RESOLUCIÓ TER/2983/2024, de 13 d'agost, per la qual es fa públic l'Acord de modificació de la declaració d'impacte ambiental del Projecte d'explotació del dipòsit salí Terrer Vell, promogut per l'empresa Ercros, SA, al terme municipal de Cardona (exp. BA20030094).

de 14 de setembre de 2022, de modificació de la declaració d'impacte ambiental del Projecte d'explotació del dipòsit salí Terrer Vell, al terme municipal de Cardona, promogut per l'empresa Ercros, SA (exp. BA20030094).

Figura 1. Alternativa 3 de gestió del Terror Vell de Cardona (Font: Ferroviari Servicios, document Actualització del Programa de restauració de la terrera vella de Cardona).

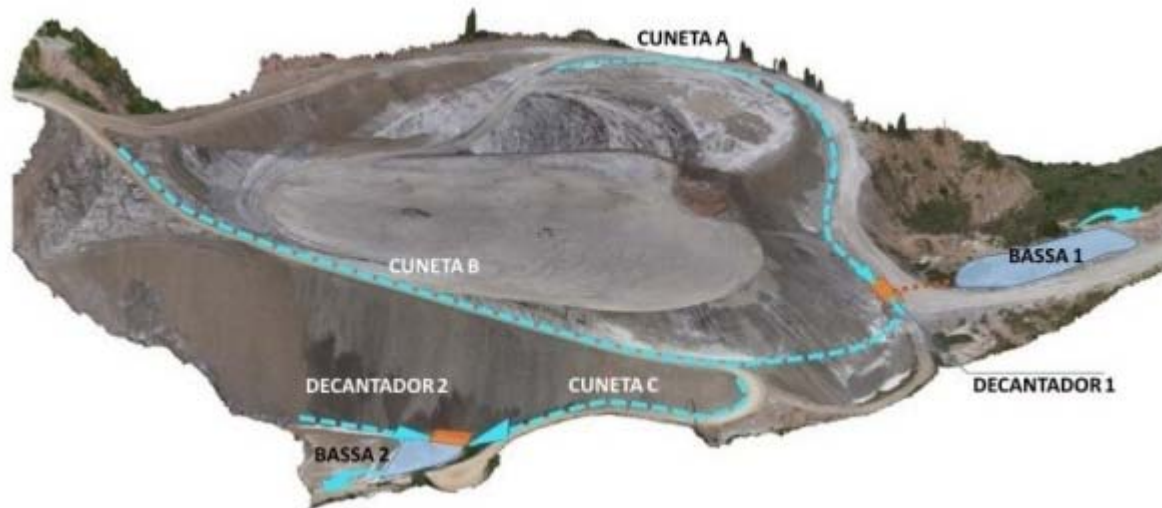
a) Adequació morfològica del dipòsit salí, amb la qual es busca l'estabilitat dels materials (vegeu la figura 1). S'igualaran ambdues parts de la plataforma i es definirà una superfície que afavoreixi el drenatge correcte de l'escorriment superficial. Es crearan pendents d'entre el 4% i el 7%. La cota final del Terror Vell se situarà en 445 m s. n. m. Les actuacions que es duren a terme consistiran principalment en:

Reperfilament de la plataforma superior.

Creació d'una cuneta de guarda al capdamunt del talús est, secció triangular, 3 m d'amplada i 1 m de calat. Així s'evitarà que l'aigua d'escorriment de la plataforma circuli pel talús i acabi a la bòfia del rierol Salat.

Adequació de camins mitjançant l'aplicació d'una capa de tot-u de 0,15 m de gruix, per dotar de pendents adequats.

Realització de reblert de 23.000 m³ en l'àmbit est del dipòsit, a fi de garantir el funcionament correcte dels elements de drenatge pel que fa a la cuneta B.

c) Captació i conducció de les aigües d'escorriment salades generades al dipòsit salí (vegeu la figura 1). A fi de conduir les aigües fins a les basses de retenció, cal dur a terme obres de drenatge transversal. Es preveu un encreuament de vials que connectarà el decantador 1 amb la bassa 1. L'obra de drenatge consistirà en una canonada de PEAD, de diàmetre nominal exterior de 1.000 mm. Aquestes conduccions transportaran les aigües
